Stadt Geilenkirchen

**64. Änderung des Flächennutzungsplanes
„Windkraft“**

„Darstellung von Konzentrationszonen für Windenergieanlagen“

**Behandlung der Stellungnahmen im Rahmen der frühzeitigen Beteiligung
nach § 3 Abs. 1 BauGB**

Nr. 2 vom 08.02.2010

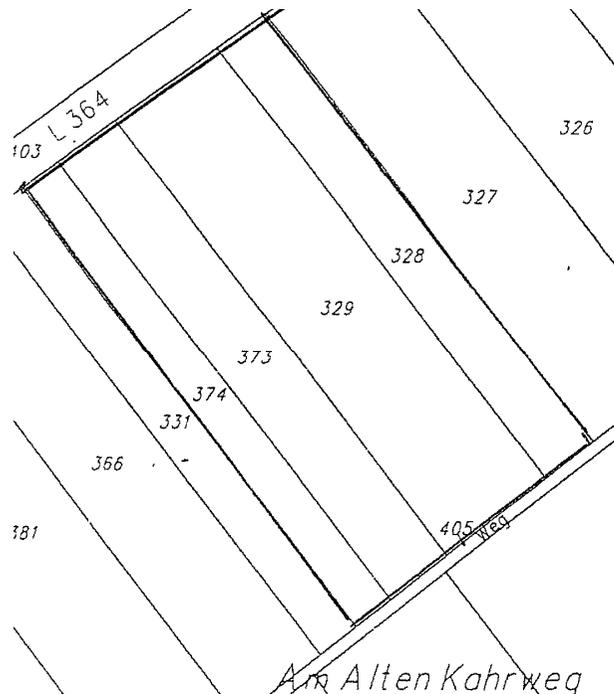
Der Antragsteller bittet um Standortprüfung der Gemarkung Lindern Flur 7, Nr. 328, 329, 373 und 374 für den Bau 1 bzw. 2 Windkraftanlagen.

Die zur Erweiterung der Konzentrationszone für Windenergieanlagen beantragte Fläche Gemarkung Lindern Flur 7, Nr. 328, 329, 373 und 374 befindet sich nur ca. 400 – 500m von der Ortslage Lindern entfernt und würde potentiell Spannungen zwischen der Windkraftnutzung und dem Wohnen erzeugen. Außerdem würde sie als abgekapselte Fläche dem Ziel, Windkraftanlagen räumlich zu konzentrieren, zuwiderlaufen.

Der Anregung wird nicht gefolgt.

Nr. 3 vom 14.05.2010

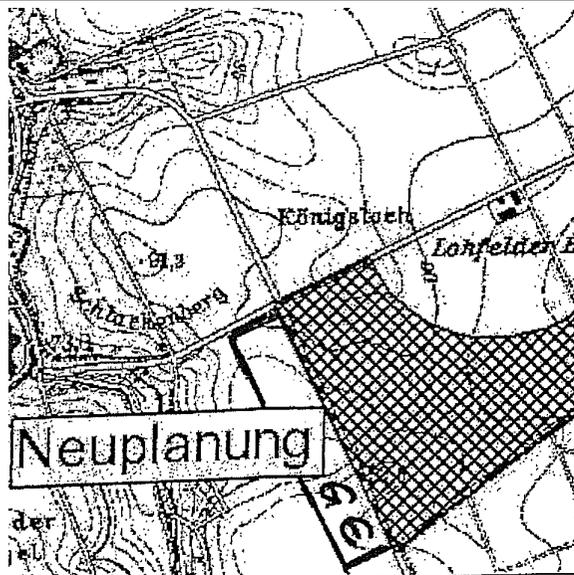
Es wird angeregt, die im Vorentwurf dargestellte Konzentrationszone für Windkraftanlagen auf der Hochebene bei Beeck und Lindern in Richtung Westen geringfügig auszudehnen. Die Zusatzfläche sei auf den beigefügten Katasterauszug durch eine Linie abgegrenzt und trage die Bezeichnung GE.

Die Karte „Eignung für Windenergieanlagen – Windfelder ohne Restriktionen“ sehe eine Fläche mit der Bezeichnung G vor. Die in den Vorentwurf zur Flächennutzungsplanänderung übernommene Fläche sei aber kleiner und spare den zur Ausdehnung beantragten Streifen aus. Von Lindern rücke die Fläche weiter ab, gegenüber Beeck bedeute sie keine Veränderung des Abstandes. Somit stelle dies keine Verschlechterung dar.

Die Erweiterungsfläche nähert sich dem Beecker Fließ, welches als hochwertiger Landschaftsraum nicht nur einen zusammenhängenden, ökologischen Wirkkomplex darstellt, sondern auch für die Naherholung bedeutsam ist. Eine westliche Erweiterung, der im Entwurf der 64. Änderung des Flächennutzungsplanes „Windkraft“ dargestellten Konzentrationszone würde diesen Bereich zu stark tangieren.

Außerdem würde ein Zulassen von Windkraftanlagen der heutigen Größenordnung tendenziell dazu führen, dass kaum mehr Anlagen insgesamt entstehen würden; die Abstände zur östlich dahintergelagerten Windkraftanlagen würden tendenziell zu gering sein.

Der Anregung wird nicht gefolgt.

Nr. 4 vom 14.05.2010

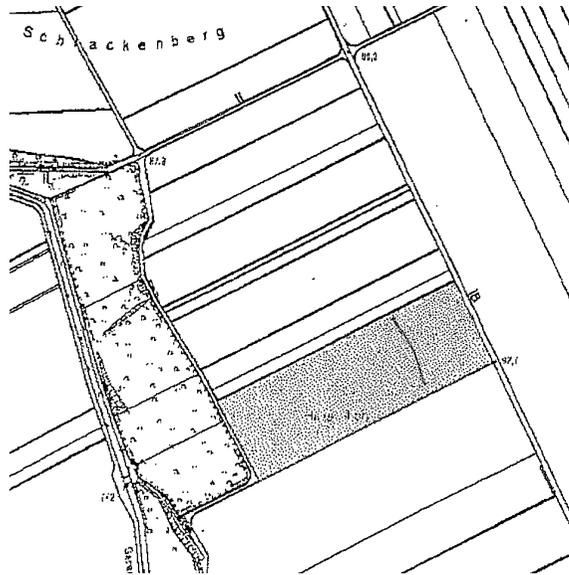
Es wird angeregt, die im Vorentwurf dargestellte Konzentrationszone für Windkraftanlagen auf der Hochebene bei Beeck und Lindern in Richtung Westen geringfügig auszudehnen. Die Parzelle Gemarkung Beeck, Flur 2, Flurstück 93 solle von dieser Ausdehnung erfasst werden, so dass die Errichtung von Windrädern auch auf dieser Parzelle ermöglicht werde. Die Zusatzfläche sei auf dem beigefügten Katastrerauszug durch eine Linie abgegrenzt und trage die Bezeichnung GE.

Die Karte „Eignung für Windenergieanlagen – Windfelder ohne Restriktionen“ sehe eine Fläche mit der Bezeichnung G vor. Die dann in den Vorentwurf zur Flächennutzungsplanände-

Die Erweiterungsfläche nähert sich dem Beecker Fließ, welches als hochwertiger Landschaftsraum nicht nur einen zusammenhängenden, ökologischen Wirkkomplex darstellt, sondern auch für die Naherholung bedeutsam ist. Eine westliche Erweiterung der im Vorentwurf des Sachlichen Teilflächennutzungsplanes Windkraft dargestellten Konzentrationszone würde diesen Bereich zu stark tangieren. Außerdem würde ein Zulassen von Windkraftanlagen der heutigen Größenordnung tendenziell dazu führen, dass kaum mehr Anlagen insgesamt entstehen würden; die Abstände zur östlich dahintergelagerten Windkraftanlagen würden tendenziell zu gering sein. Dies wäre keine Förderung der Windkraftnutzung bei einem mehr an Verbrauch.

Der Anregung wird nicht gefolgt.

Nr. 7 vom 17.05.2010

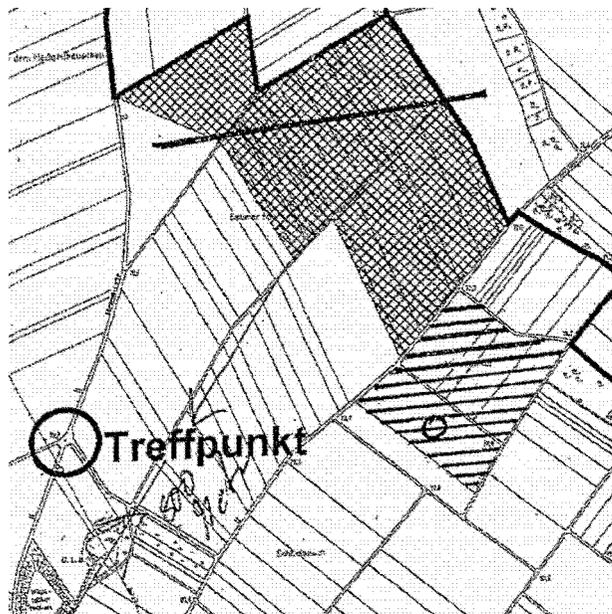
Es wird angeregt, die nördlich vom im Vorentwurf vorhandenen Gebiet und nordöstlich von Tripsrath gelegene, kariert dargestellte Teilfläche zu streichen.

Es wird weiterhin angeregt, für den dadurch verloren gehenden Flächenanteil die Konzentrationszone für Windkraftanlagen im Süden zu erweitern. Die Erweiterungsfläche sei schraffiert dargestellt.

Die zu streichende, nördlich gelegene Fläche läge relativ nah an dem bewohnten Bereich Baumen. Um die Verträglichkeit von Windenergieanlagen gegenüber den dortigen Bewohnern zu erhöhen, solle der Nahbereich aus der Konzentrationszone herausgenommen werden.

Die im Süden zu ergänzende Fläche lege von Tripsrath noch ausreichend weit entfernt, zu Baumen halte sie einen deutlich größeren Abstand ein, und gegenüber Hoven werde sich keine Verschlechterung ergeben.

Die beantragte Fläche kann jedoch nicht berücksichtigt werden, da diese Erweiterungsfläche innerhalb des notwendigen Schutzabstandes zur östlich gelegenen Waldfläche Leerodter Wald (Höhe der Windkraftanlagen, hier pauschal 160 m) liegt.

Im Ergebnis wird vorgeschlagen, den Geltungsbereich der geplanten Konzentrationszone um die Herausnahme der nördlichen und nord-östlich gelegenen Flächen zu verringern, um den Schutzabstand zu den Ortschaften Baumen und Hoven sowie zu den nordöstlich gelegenen Feldgehölzen zu vergrößern.

Verringerung des Geltungsbereiches der geplanten Konzentrationszone Tripsrath Nord – Ost durch Herausnahme der nördlich gelegenen Flächen (Erweiterung des Schutzabstandes zu Baumen, Hoven und den östlich gelegenen Feldgehölzen)

Nr. 10 vom 20.05.2010

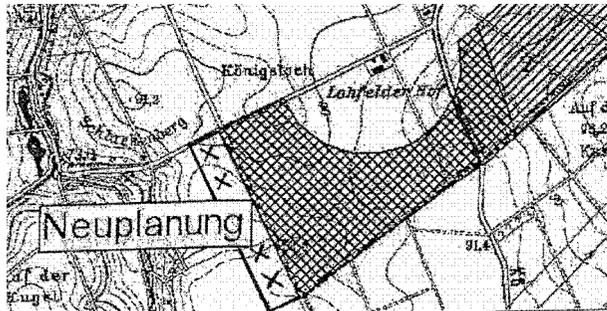
Der Vorentwurf des Flächennutzungsplanes zur Ausweisung einer zusätzlichen Konzentrationszone für Windkraftanlagen auf der Hochebene zwischen Beeck, Gereonsweiler und Lindern weiche ab von der entsprechenden Darstellung auf der Karte Windfelder ohne Restriktionen.

Es wird angeregt, die Darstellung im Flächennutzungsplanentwurf der vorgenannten Kartendarstellung auf der Süd-West-Seite des dort verlaufenden Wirtschaftsweges anzupassen. Zum leichteren Verständnis sei die gewünschte Abgrenzung im beigefügten Lageplan durch Kreuze innerhalb der gewünschten Erweiterungsfläche dargestellt.

1. Dem Einwender würden zwei Grundstücke in diesem Bereich gehören, auf denen sie ein Windrad ggf. in Kooperation mit anderen errichten würden.
2. Durch die Ausweitung der Fläche werde das Landschaftsbild nicht spürbar verändert. Gegenüber Lindern werde die Fläche etwas mehr Abstand einhalten, gegenüber Beeck werde sich keine Verschlechterung ergeben.

Die Erweiterungsfläche nähert sich dem Beecker Fließ, welches als hochwertiger Landschaftsraum nicht nur einen zusammenhängenden, ökologischen Wirkkomplex darstellt, sondern auch für die Naherholung bedeutsam ist. Eine westliche Erweiterung, der im Vorentwurf des Sachlichen Teilflächennutzungspla-

nes Windkraft (vgl. Deckblatt) dargestellten Konzentrationszone würde diesen Bereich zu stark tangieren.

Der Anregung wird nicht gefolgt.

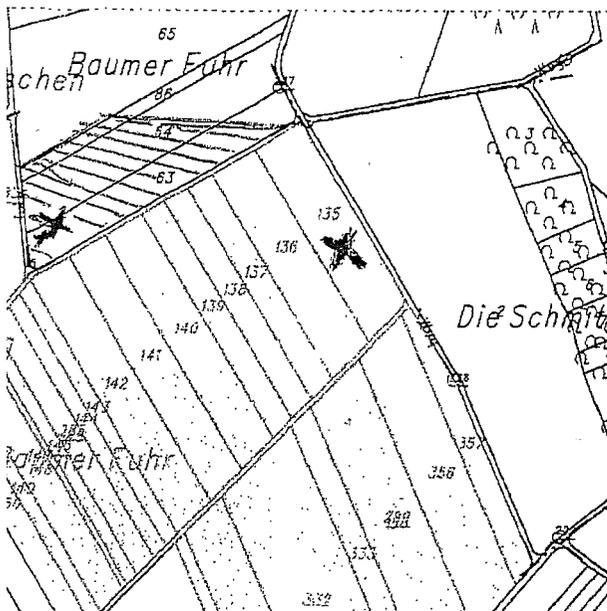
Es wird eine Erweiterung der Windkraftkonzentrationszone beantragt. Die Erweiterung betreffe die Parzellen Gemarkung Geilenkirchen, Baumer Fuhr, Flur 39 Nr. 63, 64, 65.

Der Antrag auf Erweiterung der Windkraftkonzentrationszone um die Fläche Gemarkung Geilenkirchen, Baumer Fuhr, Flur 39 Nr. 63, 64 und 65 kann nicht berücksichtigt werden, da sich diese Flächen nicht mehr innerhalb der Stadtgebietsgrenze der Stadt Geilenkirchen befindet, sondern auf Heinsberger Stadtgebiet liegt.

Der Anregung wird nicht gefolgt.
